STADT RHEINE

Erschließung B-Plan Nr. 17 "Basilikastraße"

Entwurf

Lageplan Endausbau

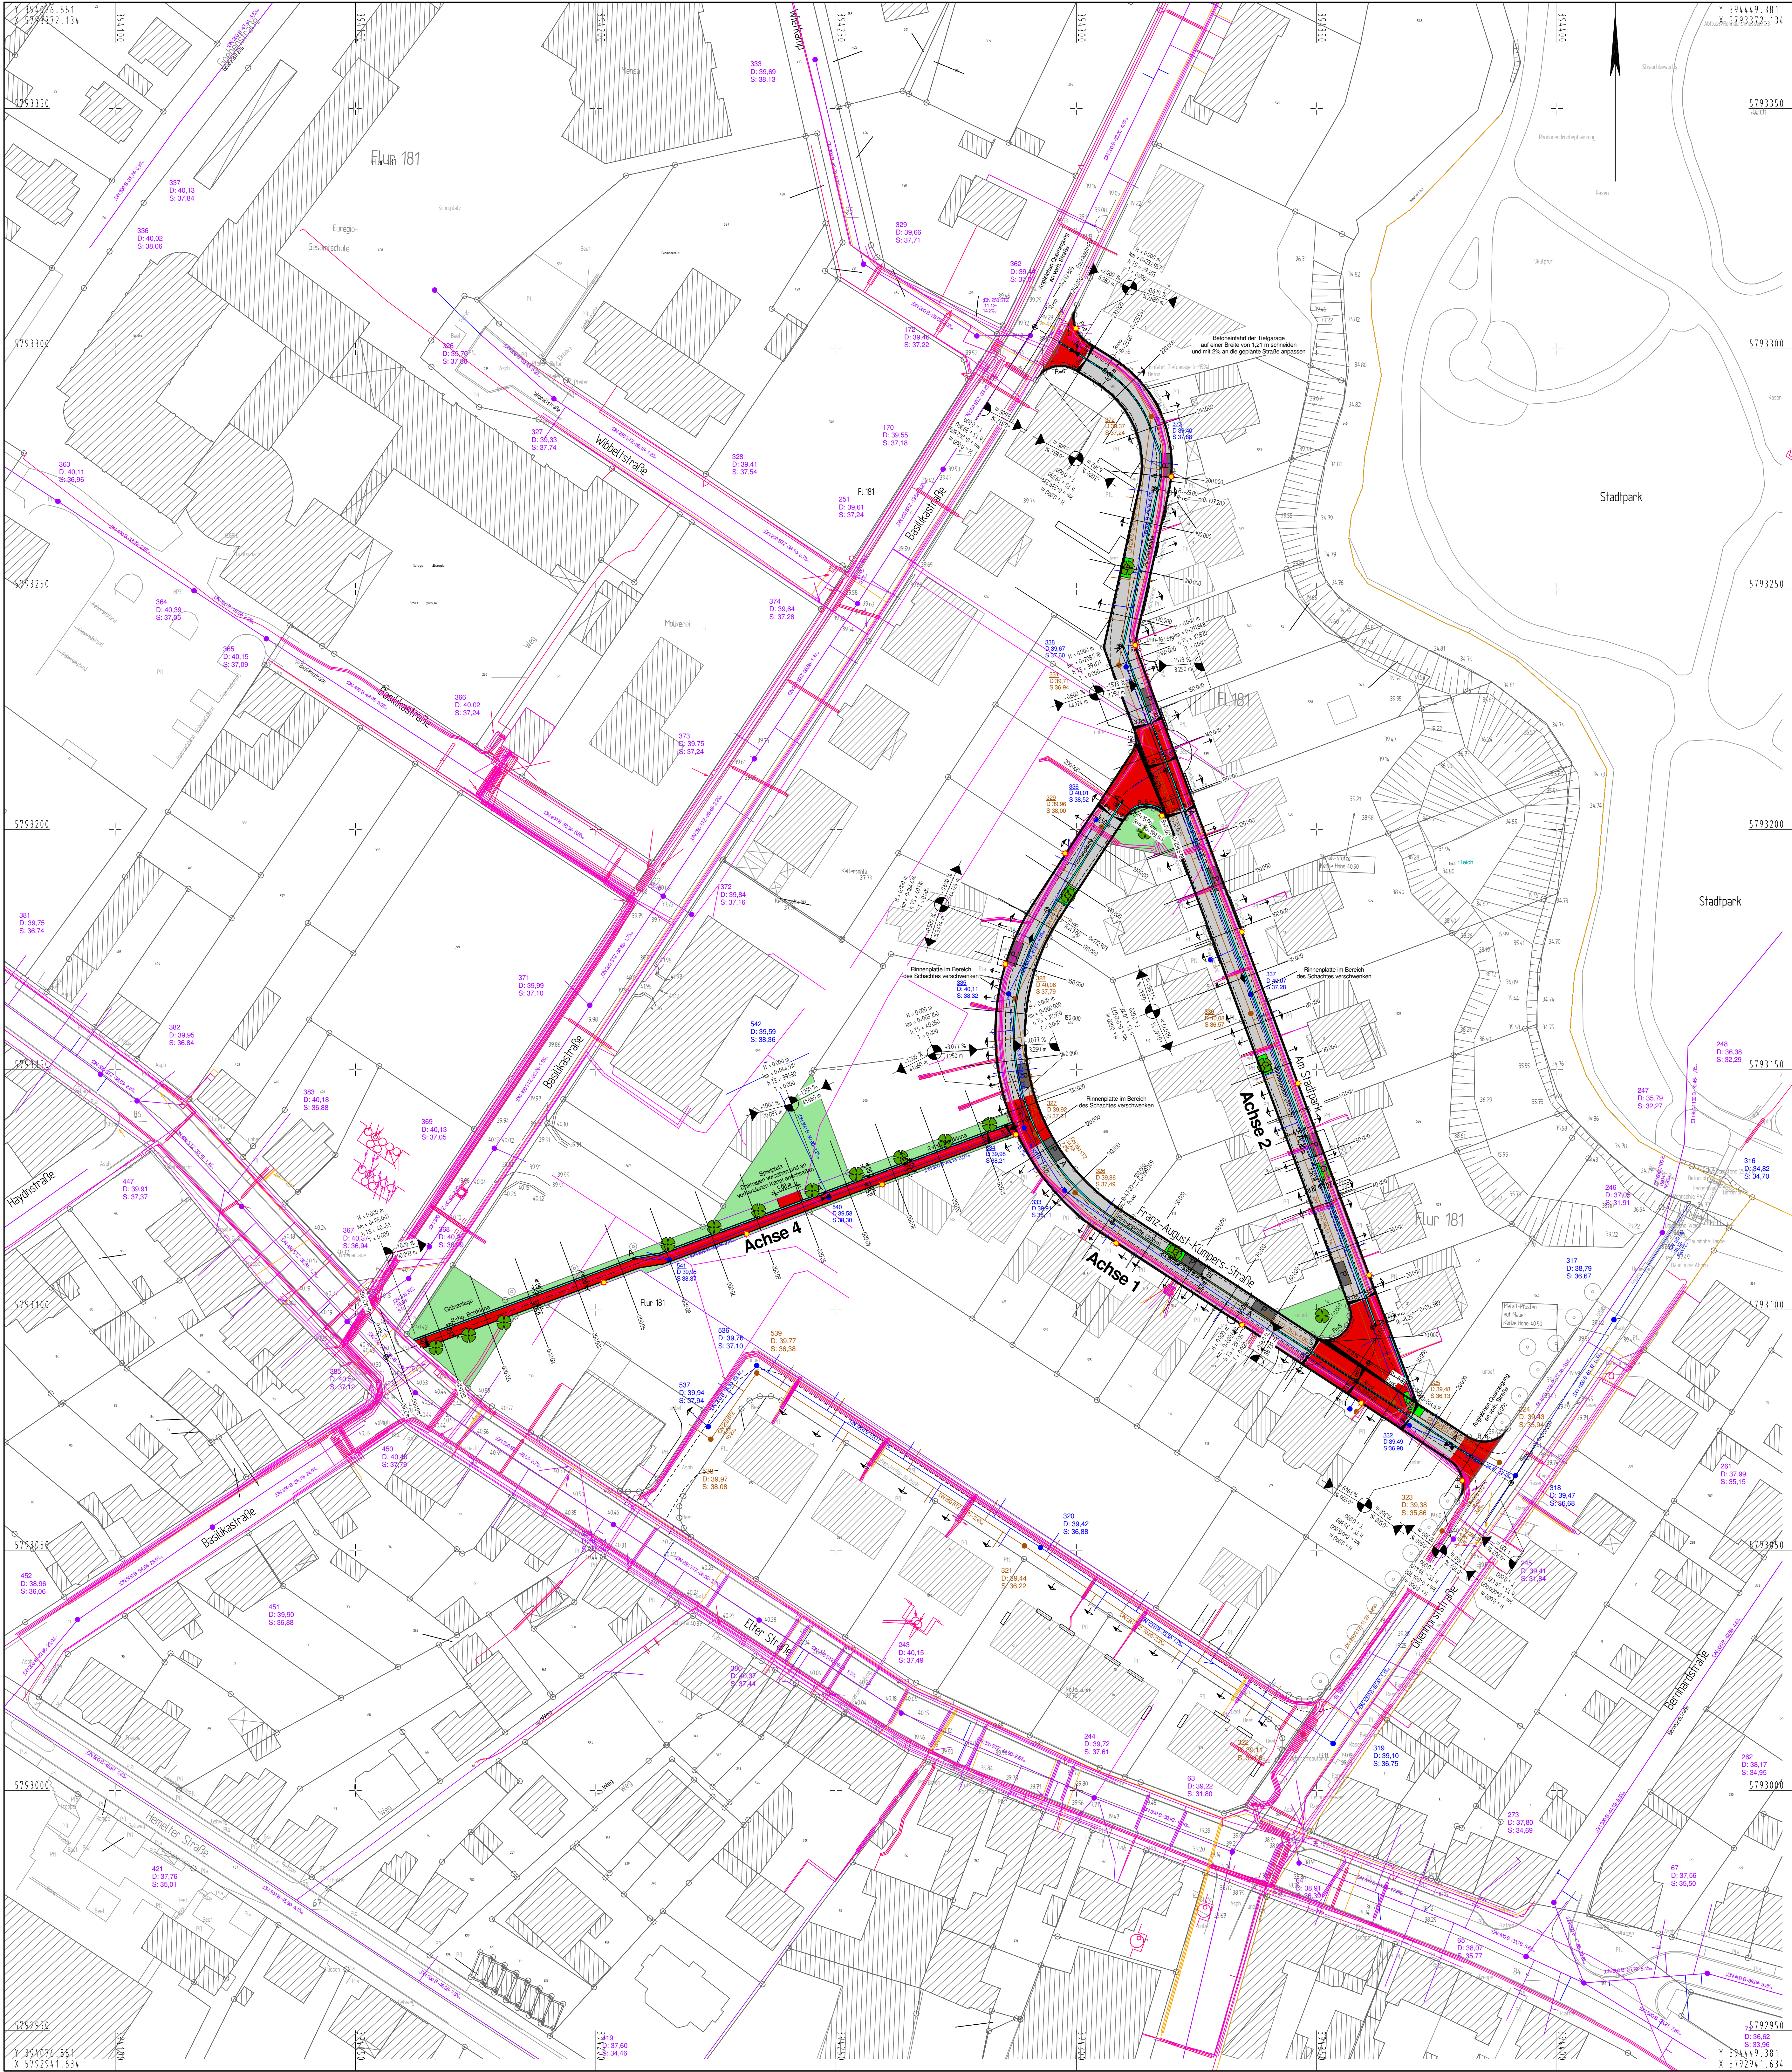
Beamerfahrt der Tiefgarage auf einer Breite von 1,21 m schwenken um 90° in die gestrichelte Straße einweisen

Reinigungsstelle im Bereich des Schmutzwassers verschwenken

Reinigungsstelle im Bereich des Schmutzwassers verschwenken

Reinigungsstelle im Bereich des Schmutzwassers verschwenken
